TRANS/WP.29/GRSP/2002/23  
28 novembre 2002

**PROPOSITION DE COMPLEMENT AU RÈGLEMENT No 44  
(Dispositifs de retenue pour enfants)**

Communication de l'expert de la France

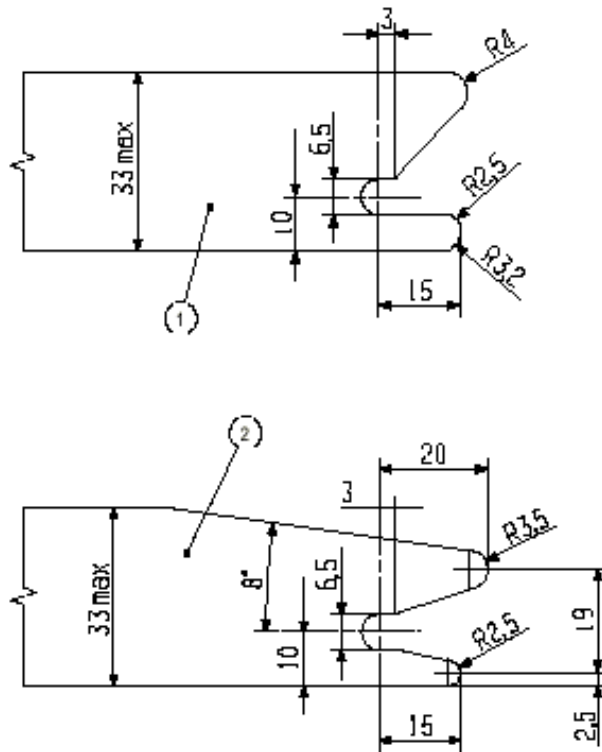
**Les attaches ISOFIX peuvent correspondre aux exemples montrés à la Figure 0c, ou à tout autre conception appropriée faisant partie d'un mécanisme rigide et réglable, dont la nature est déterminée par le fabricant du dispositif de retenue pour enfants ISOFIX.**

- 1 Attaches de dispositif de retenue pour enfants ISOFIX - exemple 1
- 2 Attaches de dispositif de retenue pour enfants ISOFIX - exemple 2

Figure 0d

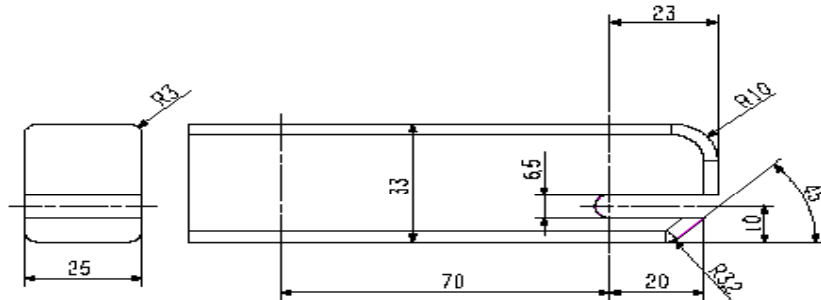
Les dimensions de la partie des attaches du dispositif de retenue pour enfants ISOFIX qui s'enclenche dans le système d'ancrages ISOFIX ne doivent pas excéder les dimensions maximum données à la Figure 0d

**Figure 0e : Dimensions du connecteur de fixation supérieure ISOFIX  
(type à crochet)**

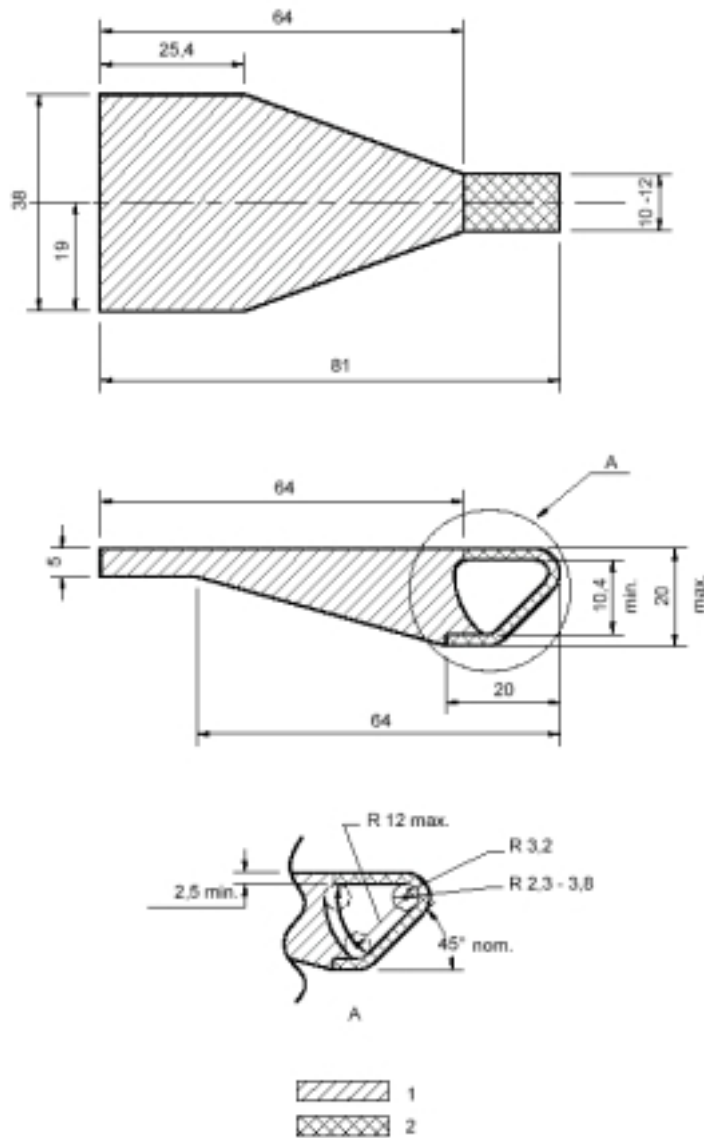
Le connecteur d'ancrage pour fixation supérieure ISOFIX sera un crochet de fixation supérieure ISOFIX représenté à la Figure 0e, ou un système similaire entrant dans l'enveloppe représentée à la Figure 0e.

**Les dimensions enveloppe des crochets de fixation supérieure ISOFIX sont représentées à la Figure 0e.**

Figure 2

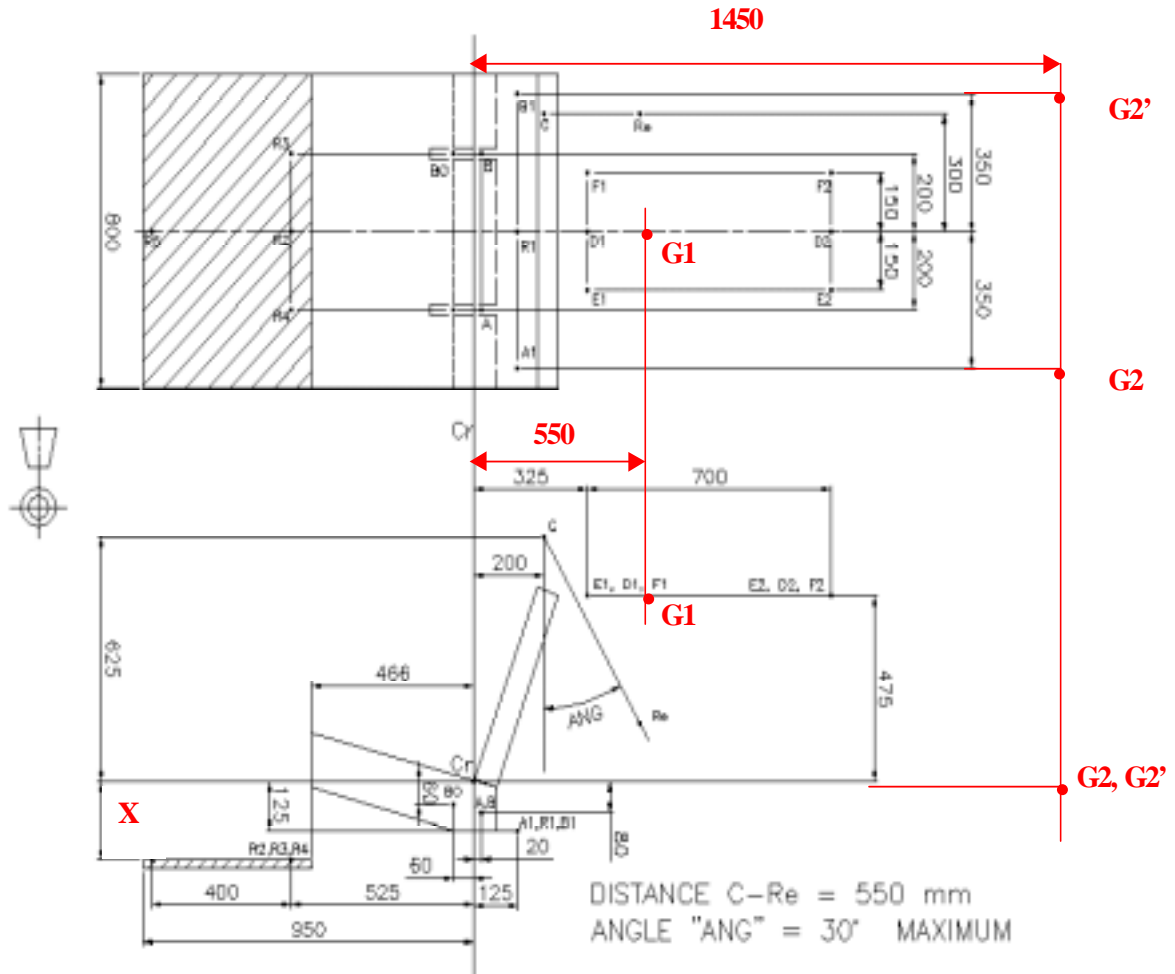
Figure 2, modifier comme suit :

La zone du plancher est hachurée

Figure 3

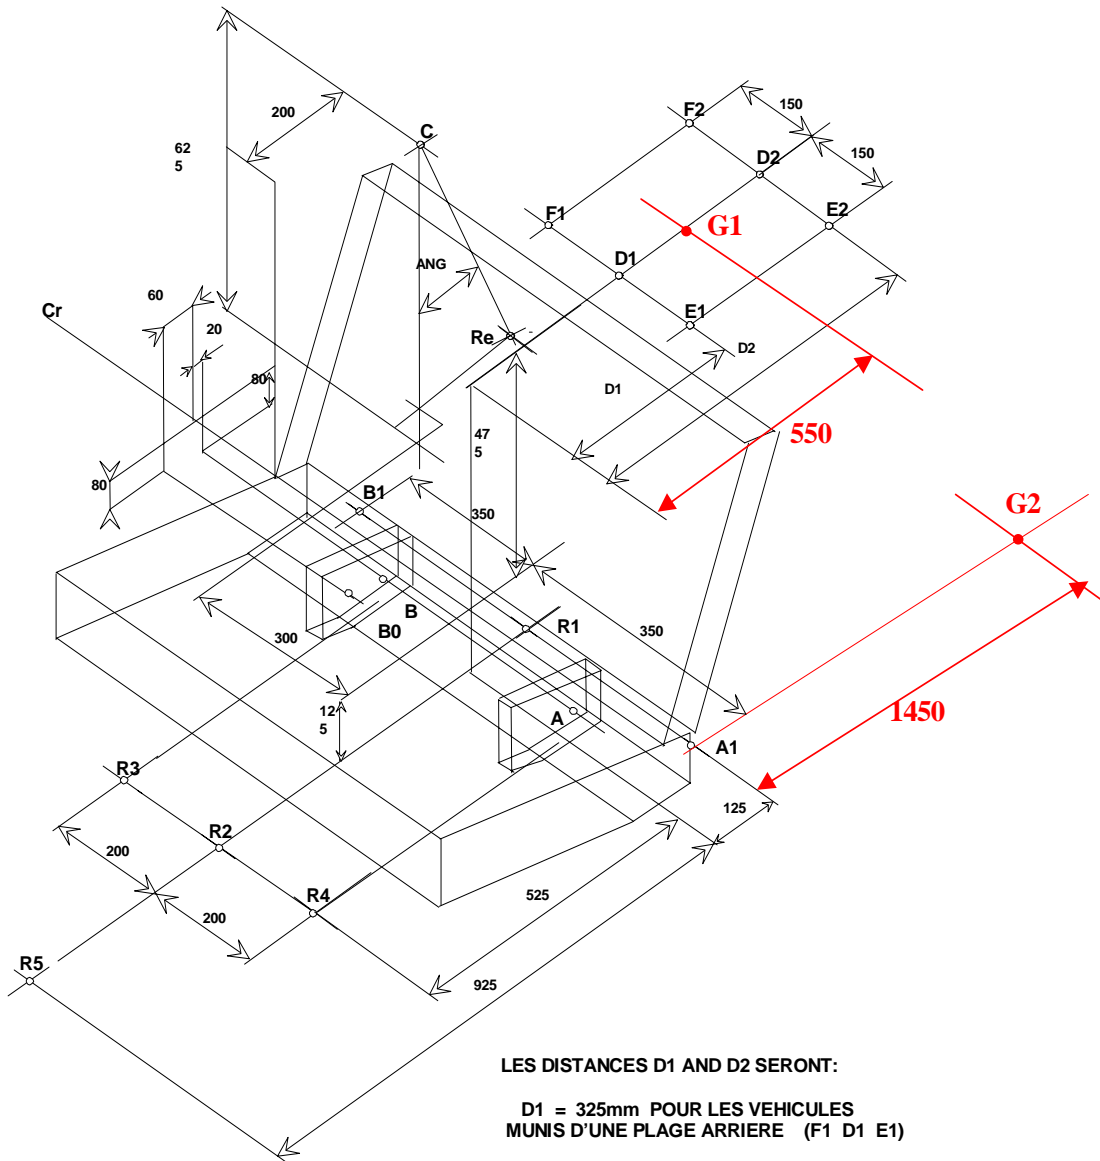
Figure 3, modifier comme suit :

LES DISTANCES D1 AND D2 SERONT:

D1 = 325mm POUR LES VEHICULES  
MUNIS D'UNE PLAGE ARRIERE (F1 D1 E1)

D1 = 1025mm POUR LES VEHICULES MUNIS  
DE SIEGES ARRIERES A DOSSIER RABATTABLE  
(TYPE BREAK) (F2 D2 E2)

LES DIMENSIONS SE REFERRANT A CR  
ONT UNE TOLERANCE DE  $\pm 2$  mm SAUF POUR  
LA DISTANCE DU PLANCHER A Cr  $\pm 10$ mm

DISTANCE C - Re = 550mm  
ANGLE "ANG" = 30° MAXIMUM
